COMUNE DI
FIRENZE

ISOLOTTO | LEGNOLA

DELIBERAZIONE N° 4 0005/2011

OGGETTO: Osservazioni alla deliberazione n.2010/C/00057 "Adozione del Piano Strutturale"

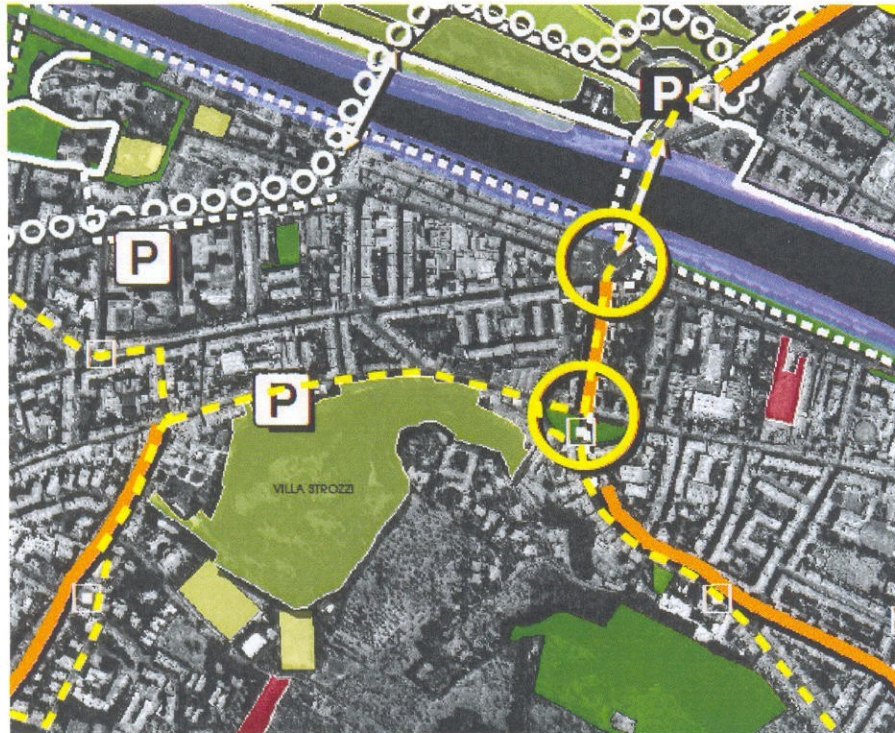
Preso visione del Piano Strutturale del Comune di Firenze, adottato con deliberazione del Consiglio comunale n. 2010/C/00057 del 13 dicembre 2010 ai sensi della L.R. 1/2005 si osserva che l'area del Quartiere 4 in corrispondenza di Piazza Pier Vettori risulta suddivisa in tre UTOE distinte (4-8-12) (vedi grafico sottostante estrapolato dalla tavola 14 – Le parti di città)

Ritenuto che una ripartizione di questa zona in tre UTOE distinte comporti un aggravio delle problematiche sopra riportate

Ritenuto per i motivi sopra riportati che per un adeguato sviluppo della zona sia necessario ridurre il numero di UTOE in cui la zona è suddivisa

1. Ricomprendere la zona limitrofa a Piazza Pier Vettori in una unica UTOE (o la 8, riconfermando l'omogeneità con i confini amministrativi dei Quartieri o la 12)

2. Prevedere comunque una riqualificazione dei nodi e delle strade che non sia limitato all'asse Piazza Pier Vettori – Via Ponte Sospeso – Piazza Gaddi ma che sia bensì esteso all'intero anello viario/funzionale comprendente anche Via dei Vanni – Via del Pignoncino- Via Pisana e Via Bronzino anche attraverso la previsione di piani pluriennali di manutenzione e forme di incentivazione per i residenti e le attività commerciali presenti.
